# Ministero della Transizione Ecologica

Commissione Tecnica di Verifica dell'Impatto Ambientale – VIA e VAS

Parere n. 75 del 26 marzo 2021

<b>Progetto:</b>	<p style="text-align: center;"><b>Parere Tecnico</b></p> <p><i>Progetto di sviluppo concessione "Colle Santo" - Messa in produzione del giacimento di gas naturale Colle Santo osservazioni ex art.10 bis della Legge 241/1990 e valutazione sulle modifiche progettuali e approfondimenti tematici sul progetto</i></p> <p style="text-align: center;"><b>IDVIP: 3385</b></p>
<b>Proponente:</b>	<p style="text-align: center;"><i>Cmi Energia S.p.A.</i></p>

Figura 2. Sorgenti sismogenetiche composite, individuali e con origine discussa in DISS (<http://diss.rm.ingv.it/dissmap/dissmap.phtml>).

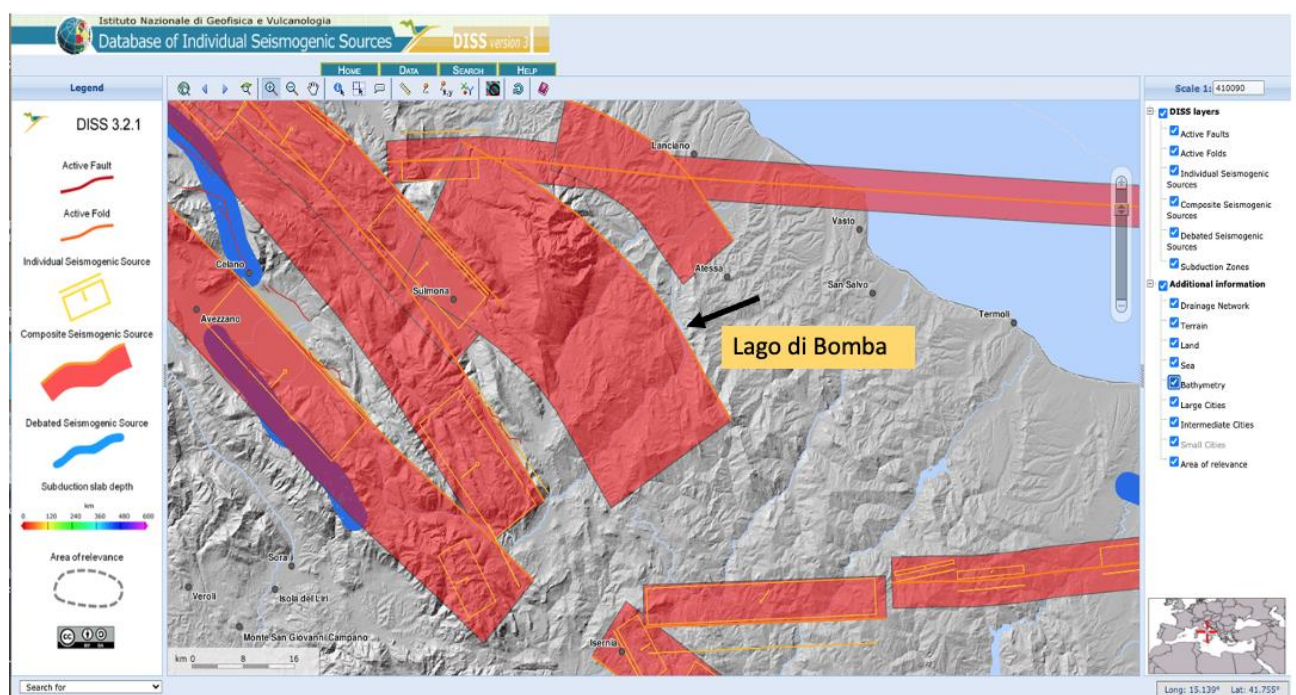
- Per quanto riguarda la possibile interazione tra lo sviluppo del giacimento Colle Santo e la struttura sismogenetica *Deep Abruzzo Citeriore Basal Thrust* (*Deep ACBT*, *Database of Individual Seismogenic Sources* id-ITCS078) il Proponente afferma che nello studio geomeccanico sviluppato da Dream (2016), finalizzato alla valutazione della subsidenza e degli effetti sulle strutture superficiali, si analizza un volume roccioso esteso fino ad una profondità di 5km slm. Tale volume non comprende tuttavia la struttura sismogenetica composita *Deep Abruzzo Citeriore Basal Thrust*, elencata nel catalogo DISS (*Database of Individual Seismogenic Sources*) con il codice ITCS078, che risulta estendersi tra gli 8 e i 18 km di profondità slm, e il cui margine sommitale si estende in corrispondenza del giacimento Colle Santo, ubicato a circa 1 km slm di profondità.

- Tale struttura è inserita nel sistema di faglie riconosciuto dal catalogo DISS come riportato nelle Figure 2 e 3 (<http://diss.rm.ingv.it/share-edsf/sharedata/SHHTML/ITCS078INF.html>).

Figura 4. Ricostruzione sintetica del Maiella Basal Thrust e dell’Abruzzo Citeriore Basal Thrust.

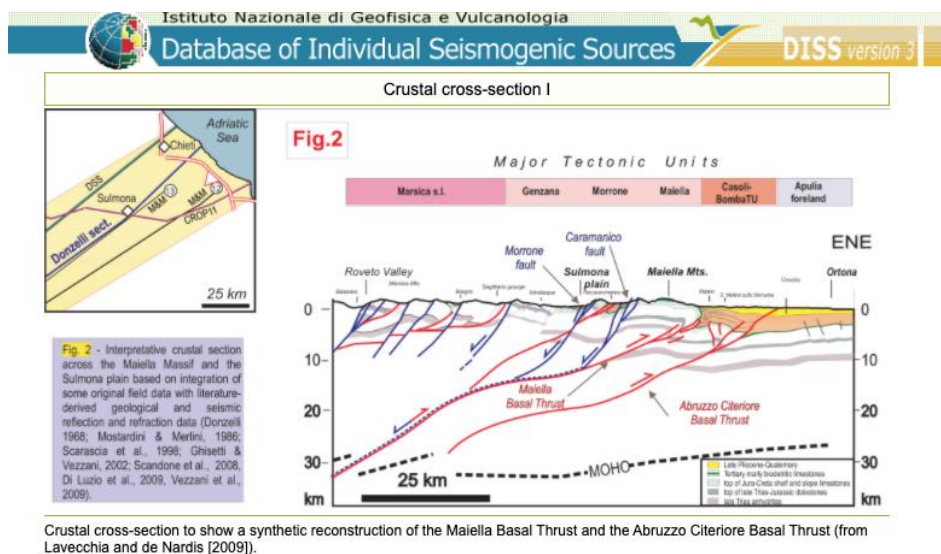
- La faglia identificabile come *Deep ACBT* è rappresentata nella modellizzazione presentata in modo eccessivamente schematico e semplificato (struttura planare a pendenza ed immersione costante), in conflitto con la descrizione originale dell’ACBT descritta in DISS, che mostra invece una geometria complessa, da listrica a “*staircase*”, come visualizzato in Figura 4 scaricabile da DISS.

Figura 5. Le mappe ad isolinee rappresentano i livelli di  $L1$  e  $L1_p$  per il miglior modello sorgente. (il simbolo della stella rossa è relativo all'Abruzzo Citeriore Thrust, il quadrato bianco al valore minimo assoluto di  $L1$  ed  $L1_p$ ).

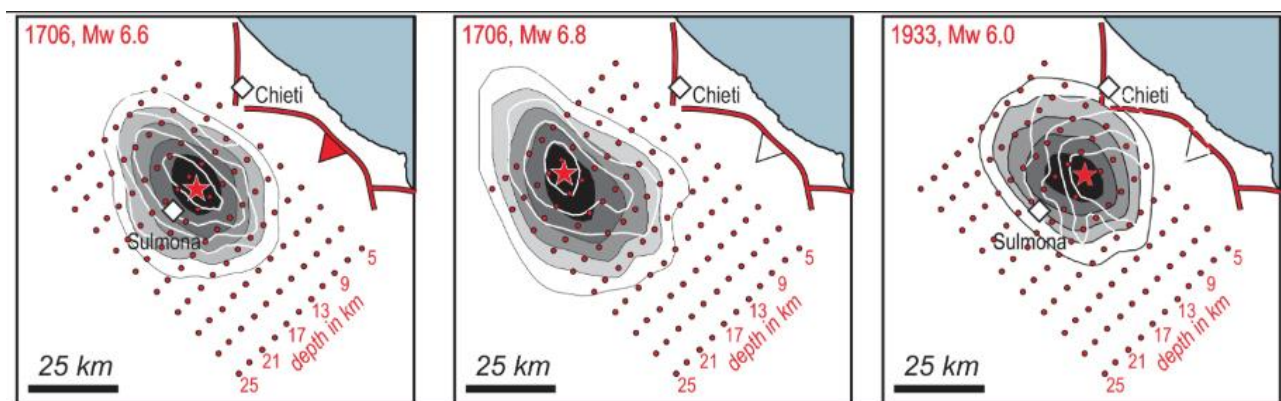
- Inoltre, contrariamente a quanto viene sostenuto nella documentazione presentata, il (seppur lieve) effetto "destabilizzante" evidenziato a maggiori profondità, potrebbe essere ben più rilevante di quello "stabilizzante" in superficie. Esso si riferisce infatti al segmento di faglia più profondo (a 3-5 km dal margine NE della sezione le profondità dovrebbero essere di c.a. 9-10 km) e quindi più prossimo alla localizzazione delle sorgenti sismogenetiche ricostruite in Figura 5 e descritte in DISS.

- Si rileva, inoltre, che le rappresentazioni grafiche inserite nel materiale integrativo mostrano proiezioni che non agevolano tali valutazioni.

Figura 6. Mappa estratta dal documento MODICA PROGETTUALE E APPROFONDIMENTI TEMATICI.

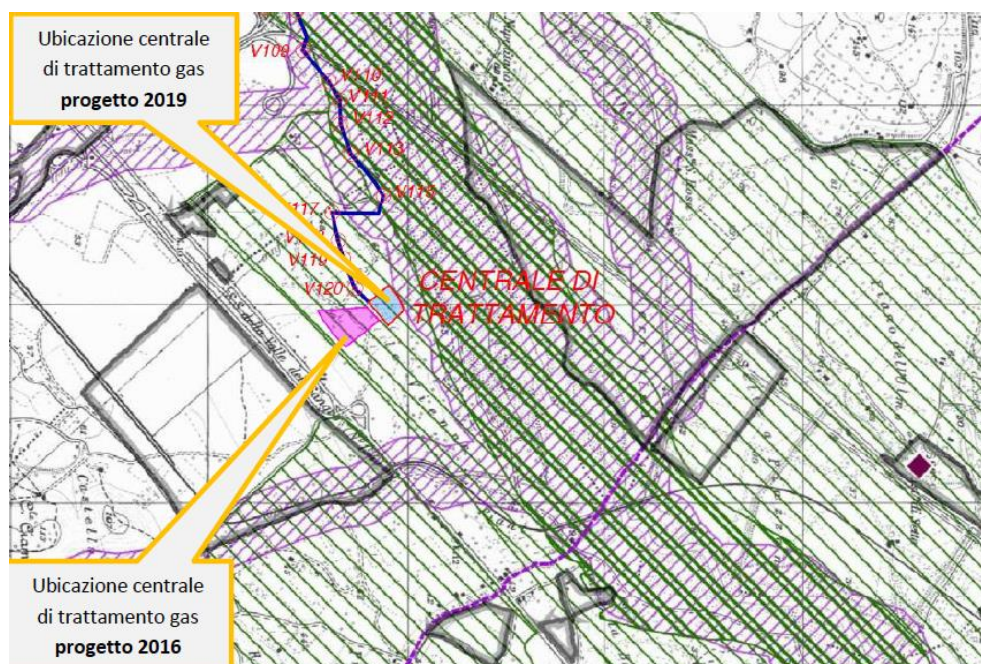
- Si riporta che la centrale di trattamento del gas naturale, inizialmente ubicata con il progetto di sviluppo del 2010 (progetto Forest) in adiacenza all'area pozzi in comune di Bomba, è stata dislocata con le modifiche apportate nell'area industriale di Atessa/Paglieta, nel territorio comunale di Paglieta, in località Saletti.
- La nuova area (Figura 6), per una estensione di 20.000 mq, ricade nel comune di Paglieta, ed è soggetta al medesimo regime vincolistico della precedente area, come si evince dallo stralcio della Carta dei Vincoli di seguito riportata. L'area è all'interno della zona Trasformazione Mirata, Zona B1 del Piano Paesistico Abruzzo (ed. 2004) e risulta essere esterna all'area di vincolo paesaggistico fluviale (campitura con linee viola diagonali). Così

come per la precedente ubicazione, anche la nuova area ricade nella fascia di trasformazione mirata (campitura con linee verdi diagonali sottili).
